Modulo per la presentazione delle osservazioni per i piani/programmi/progetti sottoposti a procedimenti di valutazione ambientale di competenza statale

ID: Codice procedura (ID_VIP/ID_MATTM): 12691

“Progetto di un impianto eolico denominato “Pitigliano” ubicato nei comuni di Pitigliano (GR) e Sorano (GR) costituito da 20 (venti) aerogeneratori di potenza nominale 7,0 MW per un totale di 140,0 MW con relative opere connesse ed infrastrutture indispensabili”

TESTO DELLE OSSERVAZIONI

Immagine 1. Vincoli ex art. 136 del CBC dal PIT della Regione Toscana e zona approssimativa dove è progettato l'impianto industriale.

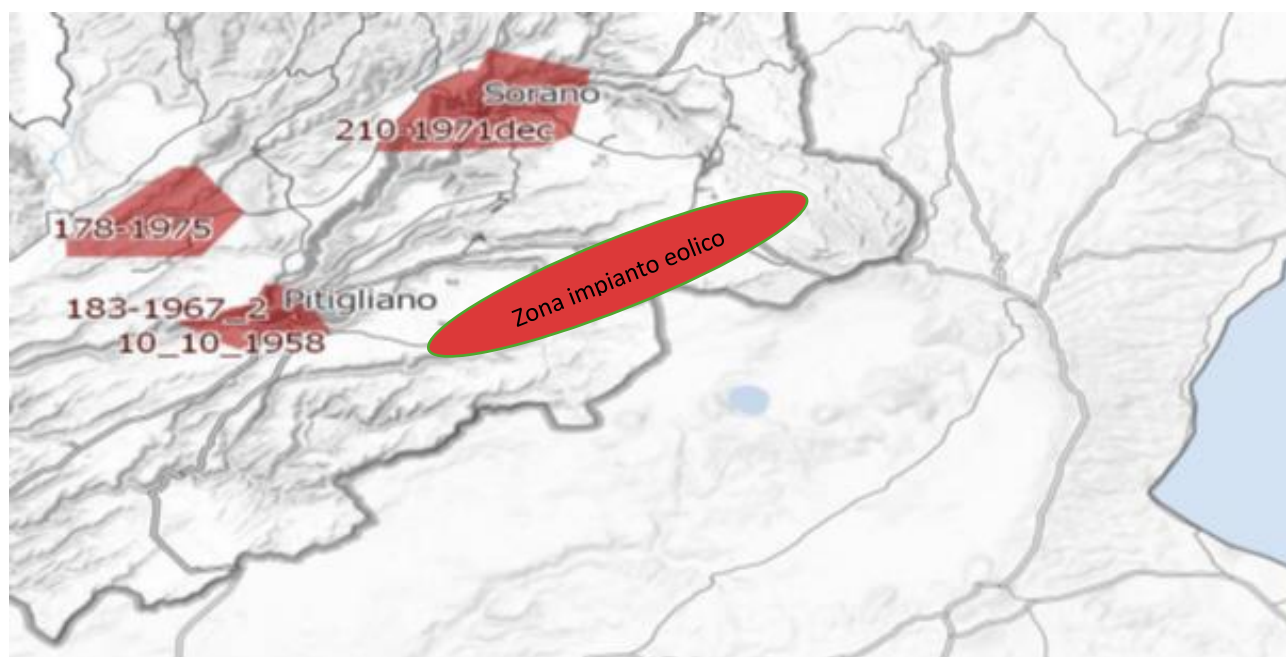
Al contrario si evidenzia che l'impianto eolico industriale citato non solo ricadrebbe con tutti e 20 gli aerogeneratori all'interno delle fasce di rispetto di 3 km di due vincoli paesaggistici di notevole interesse pubblico esistenti nella Regione Lazio e con una parte di essi nel vincolo paesaggistico del Centro abitato di Sorano (GR) quindi in aree non idonee all'installazione di impianti di energia rinnovabile. Addirittura, alcuni aerogeneratori sarebbero ubicati a poche centinaia di metri dai perimetri dei due vincoli paesaggistici laziali ex art 136 del CBC.

Come è illustrato nell'immagine si ribadisce che l'impianto industriale "Pitigliano" ricade completamente all'interno delle fasce di rispetto dei due vincoli di notevole

Immagine 3. Cumulo di una parte di impianti eolici, fotovoltaici e geotermici industriali in progettazione ed esistenti intorno all’eolico industriale “Pitigliano”.

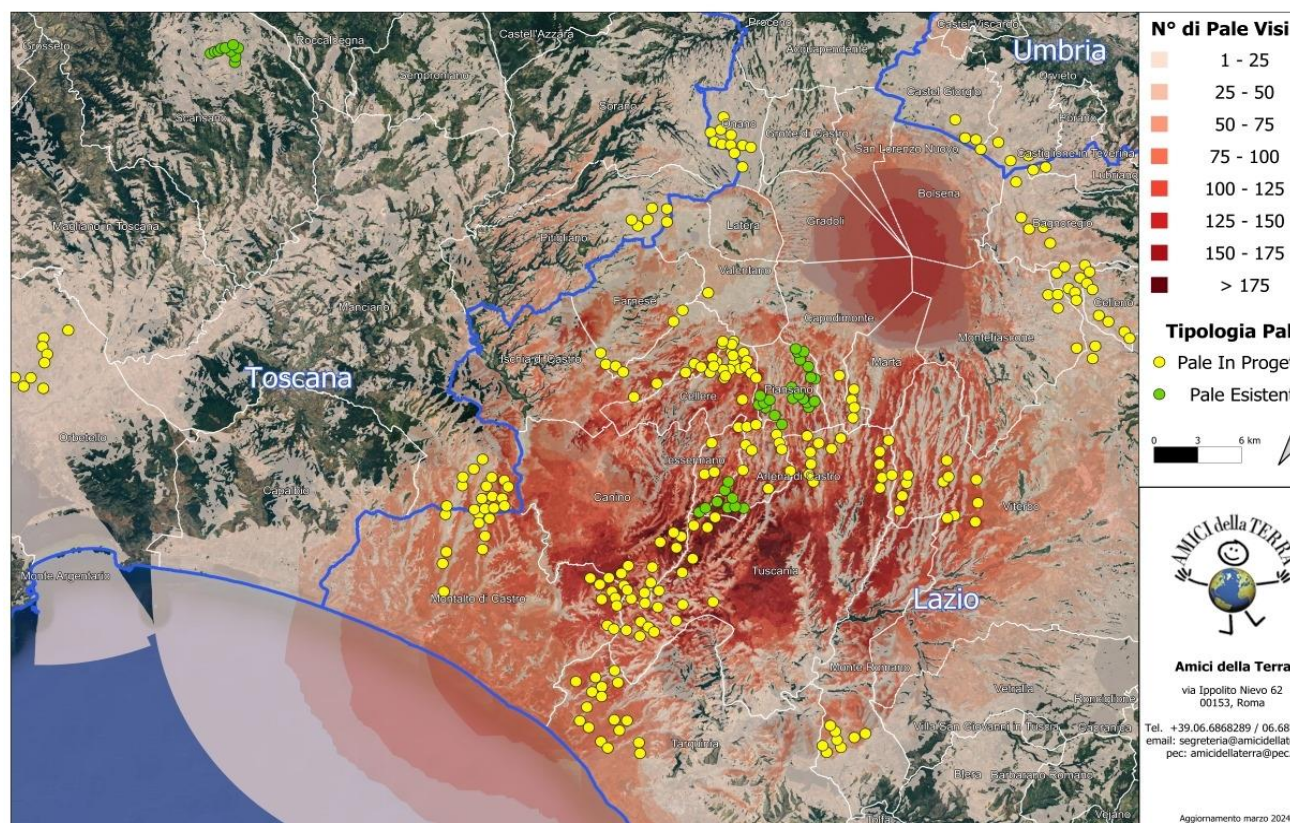
Beni Culturali “*Ambito paesaggistico, geologico e geomorfologico dell’orlo della caldera di Latera ...*” Non vengono nemmeno citati gli impianti eolici in progetto al MASE, il “Rempillo” (6 aerogeneratori) e un altro in verifica amministrativa di 14 aerogeneratori e 72, 6 MW. Ad oggi nei territori di Pitigliano, Sorano e in quello limitrofo potenzialmente potrebbero essere insediati 40 aerogeneratori alti 200 metri e larghi 170. Ma la proponente non cita neanche altri impianti che creerebbero il cumulo e quindi maggiore impatto. Infatti, sul territorio della “Città del Tufo” (Sorano e Pitigliano) impatterebbero anche l’impianto eolico “Montarzo” di Onano con 13 aerogeneratori con le dimensioni ricordate, l’altro eolico industriale nel territorio di Valentano con sette aerogeneratori (stesse dimensioni), gli impianti di Farnese con un minieolico di 3 Torri alte 60 metri già installate in località Poggio del Crognolo e l’impianto eolico industriale “Vallerosa” (7 aerogeneratori alti 200 metri e larghi 158 metri) in procedura VIA presso la Regione Lazio. Inoltre, altri impianti del minieolico già presenti a Valentano, Cellere e Piansano e due progetti eolici industriali con le stesse dimensioni (200 m x 170 m) nel Comune di Ischia di Castro. La valutazione del cumulo non prende neanche in considerazione gli impianti industriali di fotovoltaico e agrivoltaico in progetto a Farnese, Valentano, Ischia di Castro, Cellere. L’impianto geotermico in procedura Via al MASE, progettato nella Caldera di Latera. Quindi è stata effettuata una valutazione del potenziale impatto cumulativo non veritiera a dispetto di quanto affermato dalla proponente che sostiene di aver preso in considerazione uno spazio di 10 km intorno al suo impianto per gli impatti che si creerebbero.

come unilateralmente positiva, è infatti a scala locale che lo sviluppo delle energie rinnovabili può produrre esternalità negative che intaccano i valori culturali e naturali del paesaggio, con potenziali ricadute sul turismo, sulla produzione agricola e sull'identità e riconoscibilità dei luoghi” (da D.G.R Lazio n. 390/2022) è quanto mai appropriata anche per il territorio della “Città del Tufo” e della Tuscia settentrionale identificabili storicamente e culturalmente nella Maremma interna.

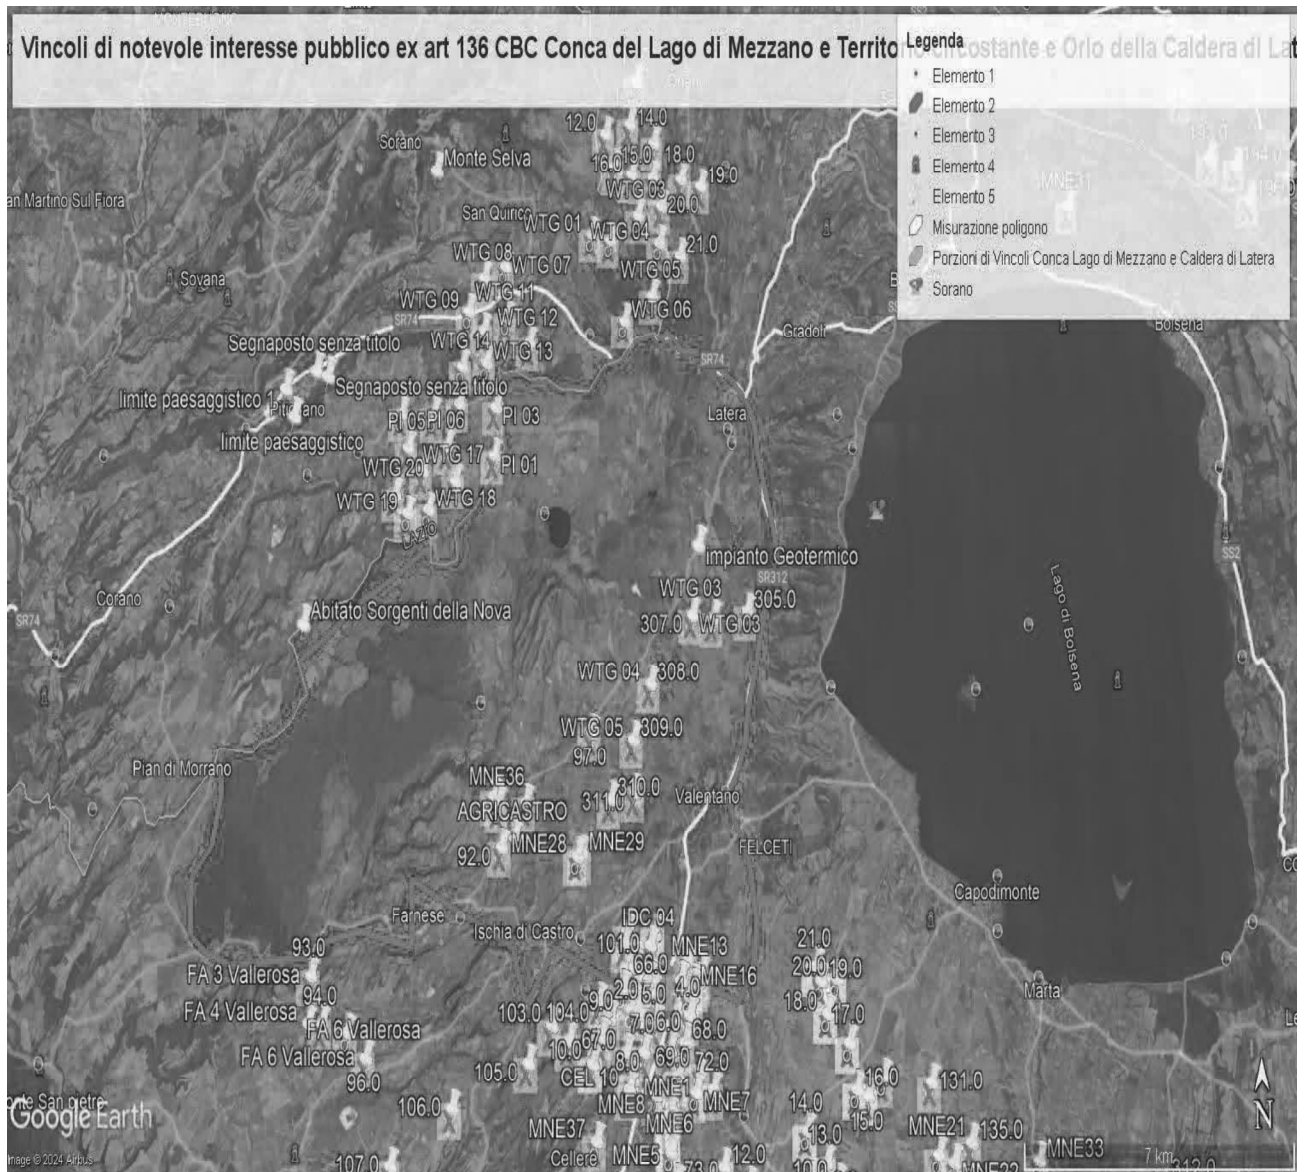
ma nelle sue immediate vicinanze (a soli 100 metri i primi due aerogeneratori) oltre ad impattare sul territorio e sulle economie di cinque Comuni del Lazio (Farnese, Onano, Latera, Valentano, Grotte di Castro e Gradoli) si trova nelle fasce di rispetto dei Beni di notevole interesse pubblico come si è evidenziate nelle Osservazioni precedenti e crea degli impatti negativi anche sui beni naturalistici come verrà dettagliato nell'Osservazione relativa alla Vinca. Inoltre, andrebbe a sommarsi al già enorme cumulo di impianti eolici e fotovoltaici e geotermici che creano una elevata criticità ambientale nella provincia di Viterbo e interferiscono anche con il territorio toscano come si può vedere dalle varie immagini dell'Allegato n. 1.
